Vysvětlení zadávací dokumentace č. 6

„Sportovní hala Lanškroun“

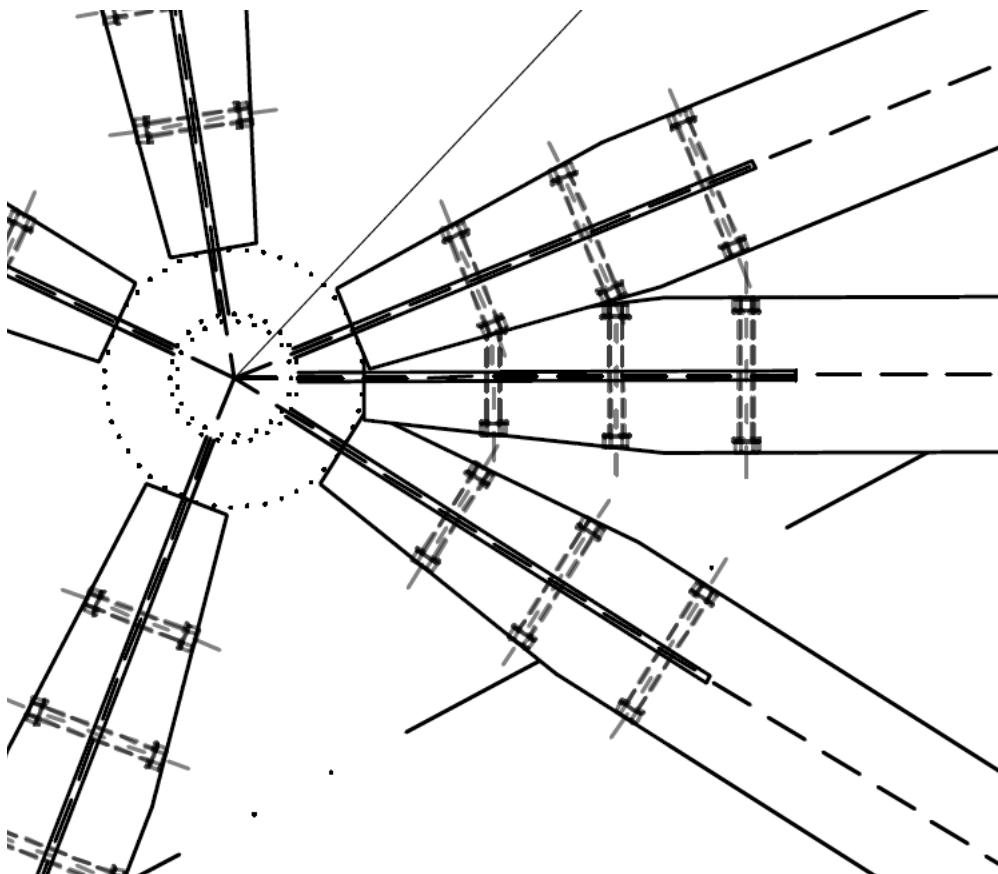
Na základě odborného posouzení specializované firmy zaměřené na dřevěné konstrukce máme výhrady k proveditelnosti navržené dřevěné fasády, a to zejména z následujících důvodů:

Kotvení mezi panely – Navržené řešení, které spočívá v použití zalomeného svařeného plechu, dle názoru statika nezajišťuje dostatečnou prostorovou tuhost konstrukce. Rovněž rozmístění kotevních bodů je nerovnoměrné, což může mít negativní dopad na celkovou stabilitu fasády.

Montážní proveditelnost spojů – Napojení jednotlivých trámů na styčnickové plechy ve více bodech se v praxi ukazuje jako nereálné z důvodu ostrých úhlů, které znemožní správné zasunutí závitových tyčí/svorníků a spolehlivé zajištění spojů dřevěné konstrukce se styčníky.

Jako konkrétní příklad uvádíme spoj, kde by nebylo možné zajistit všechny tři prvky na pravé straně svorníky, a tím spíše je utáhnout. Utahování se provádí na přesně definovaný moment rázovým utahovákem, který se však mezi prvky nevejde. Alternativní použití momentové ráčny je rovněž nemožné kvůli omezenému přístupu ke kotevním bodům.

Statický návrh obsahuje pouze typový detail tohoto styčníku, avšak dokumentace neřeší styčníky s uvedenými problémy ani možné kolize při montáži v praxi.

Žádáme Vás proto o stanovisko projektanta/statika k výše uvedeným skutečnostem a proveditelnosti, případné úpravy technického řešení, které by zajistily jeho realizovatelnost v praxi.

Ze statického modelu bylo ověřeno, že by prvky o rozměru cca 180 x 180 mm se svorníkovými spoji měly být realizovatelné. Je naznačené, že spoje mají styčníkové plechy zaříznuté do osy rastru a že se svorníky rozmístí po délce a do takových vzdáleností, aby to bylo funkční a realizovatelné. V místě křížení je možné uvažovat s natočením styčníkového plechu a tím pádem spojováním s trámem v různých úrovních, tak aby bylo možné spoje provést. Ve statické zprávě je z výše uvedených důvodů uvedeno, že podrobný návrh (rozumí se včetně spojů) provede dodavatel.

Tuhost konstrukce je docílena tím, že jednotlivé prvky vytvářejí trojúhelníky, čímž je zajištěna poměrně dobrá tuhost „v rovině“ samotné fasády i s ohledem na jisté prostorové odchylky v její rovinnosti. Uvažované kotvení pomocí ocelových zalomených plechů má za úkol celou trojúhelníkovou síť stabilizovat k fasádě – zde nároky na přenášení silových účinků nebudou nijak velké a dané plechy by toto zajistit měly. U větších vzdáleností je možné třeba zvýšit ještě o něco tloušťku těchto plechů a kompenzovat to naopak u plechů s menší vzdáleností menší tloušťkou.

Ohledně montážního proveditelnosti spojů bude třeba návrh přizpůsobit geometrickým požadavkům tvůrců fasády. Pro uvedený příklad styčníku by asi bylo možné u sevřené trojice blízkých prvků prostřední plech orientovat například otočený o 90° a pokud se budou spojovací prostředky zátkovat a přes tyto prvky ještě bude hustý rošt, tak by to nemělo být ani okem postřehnutelné. Délky styčníkových plechů vyplynou z osových sil v jednotlivých prvcích, dle naší analýzy by normálová síla v nejvíce namáhaném prvku neměla přesáhnout 100 kN a tuto sílu by měly přenést např. 4 dvojice svorníků M14 po 250 mm (M14 by se asi lépe vyšly do seříznuté šířky

prvku, ale do nezmenšené šířky 180 mm se pak vejdou už i uvažované dvojice svorníků o průměru M16).
